CIRCULAR ACLARATORIA Nº 01 (con consulta)

Licitación Privada N° 12/2022

SOBRECUBIERTA DE TECHO Y TRABAJOS EXTERIORES

MUSEO DEL FIN DEL MUNDO – USHUAIA

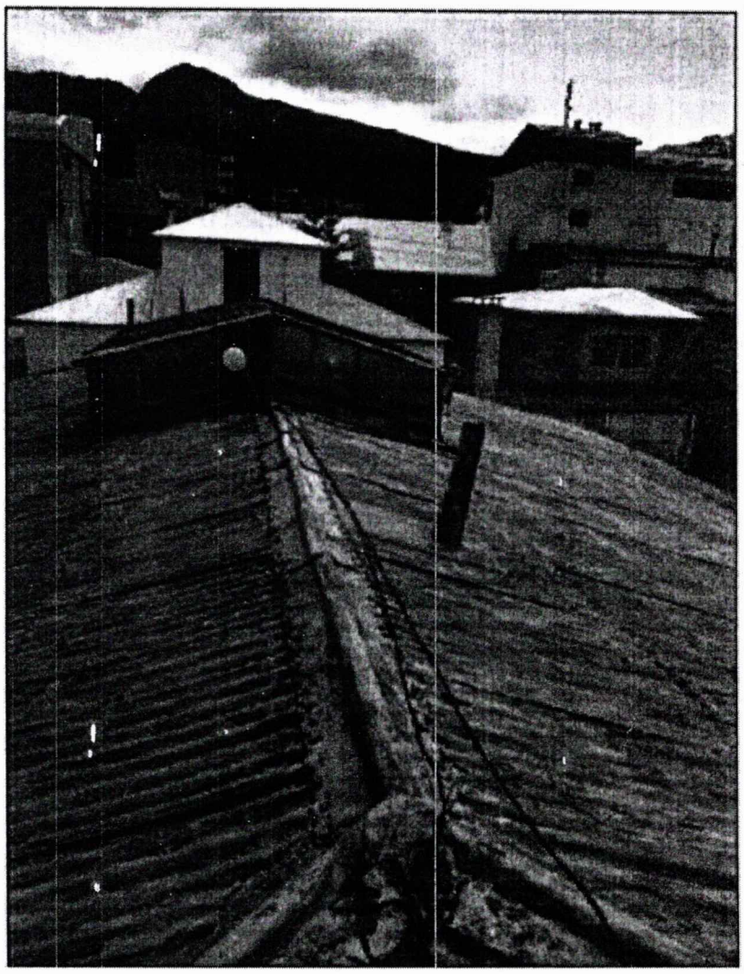
4.c. En éste Item se indica un gráfico B que no se encuentra en el plano 1.

c.- Provisión y colocación de carpintería metálica (escotilla metálica 0,87x0,57), según punto 4 en plano 1 u detalle grafico B

El detalle al que hace referencia en el itemizado "detalle gráfico B" se corresponde con la imagen del único plano.
Se adjunta imagen a los fines de un mejor entendimiento:
